RESOLUCIÓN No. 00961

POR LA CUAL SE OTORGA PRÓRROGA DE UN REGISTRO DE PUBLICIDAD EXTERIOR VISUAL TIPO VALLA COMERCIAL TUBULAR Y SE TOMAN OTRAS DETERMINACIONES.

LA SUBDIRECCIÓN DE CALIDAD DE AIRE AUDITIVA Y VISUAL DE LA SECRETARÍA DISTRITAL DE AMBIENTE

3.1 DESCRIPCIÓN DEL ELEMENTO DE PEV:

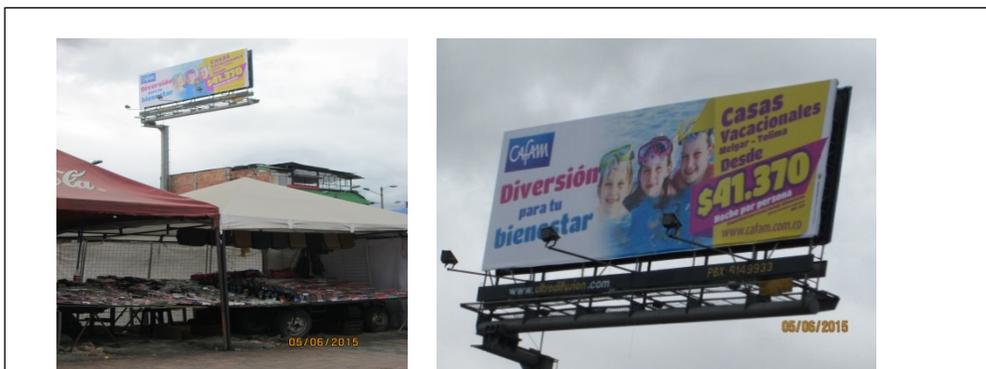
La Secretaría Distrital de Ambiente realizó visita técnica de CONTROL Y SEGUIMIENTO A ELEMENTOS MAYORES DE PUBLICIDAD EXTERIOR VISUAL, el día 05/06/2015 a la VALLA COMERCIAL TUBULAR , ubicada en la CARRERA 105 No. 143 - 27 y cuya propietaria es la Sociedad ULTRADIFUSION LTDA., identificada con NIT: 860500.212-0, encontrando que dicho elemento, cumple con la Normatividad Ambiental Vigente.
